Schouw bebording – optimalisatie
14-06-2023

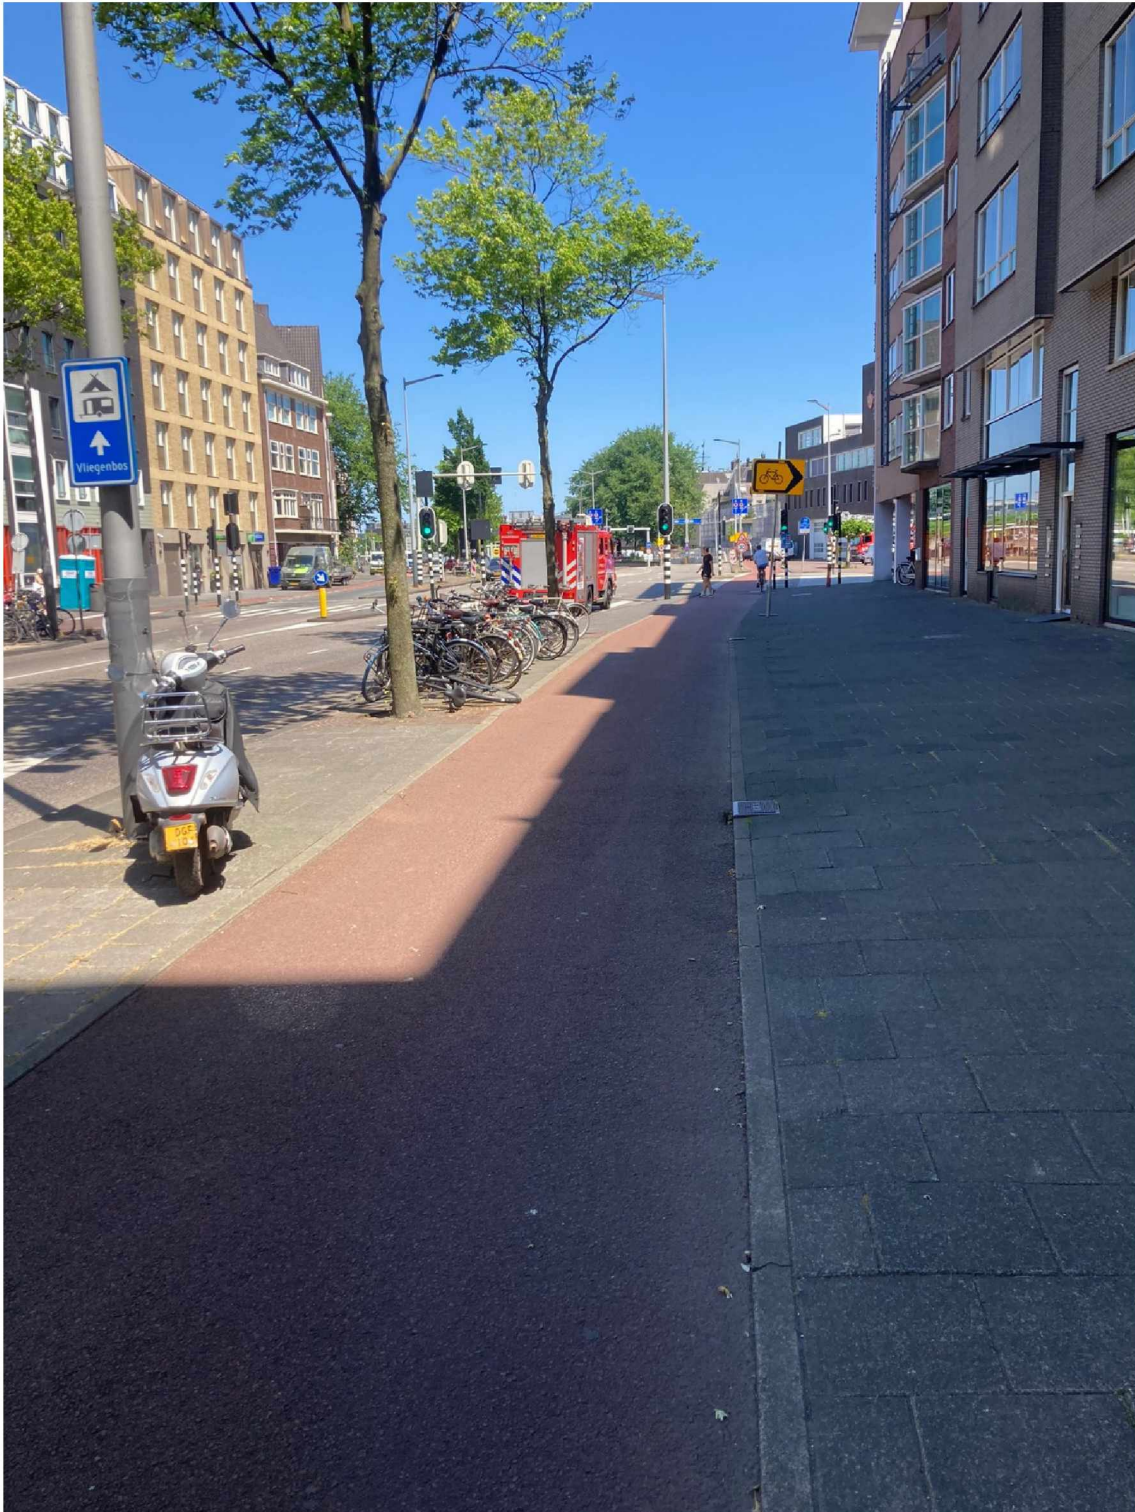
1. Op alle borden waarop staat 'volg s100' --> s100 slecht te lezen. Groter?
